Materialänderung Umlenkrolle 532 0294 10

- Citroën Jumper
- Peugeot Boxer
- Fiat Ducato

532 0294 10

INA 0019

Bild 1: 532 0294 10 (alte Version)

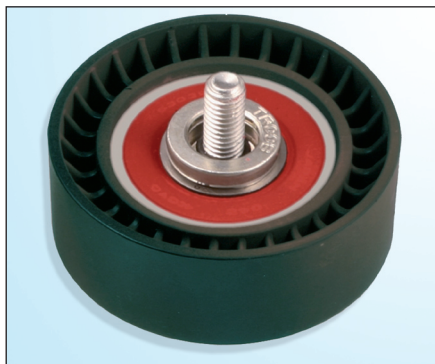
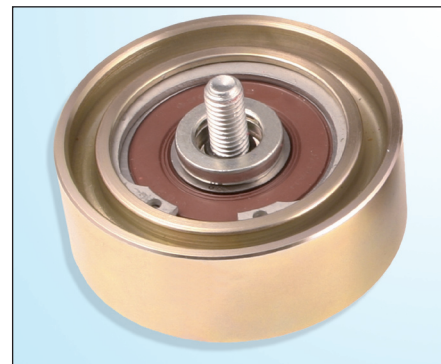
Im Rahmen der ständigen Weiterentwicklung unserer Produkte wurde die Lauffläche der Umlenkrolle **532 0294 10** von Kunststoff auf Metall umgestellt.

In der Umstellungsphase kann es vorkommen, dass sowohl Umlenkrollen mit Kunststoff-Laufrollen als auch mit Metall-Laufrollen ausgeliefert werden.

Beide Umlenkrollen sind trotz ihrer unterschiedlichen Ausführungen uneingeschränkt für die im Katalog angegebenen Fahrzeuge einsetzbar.
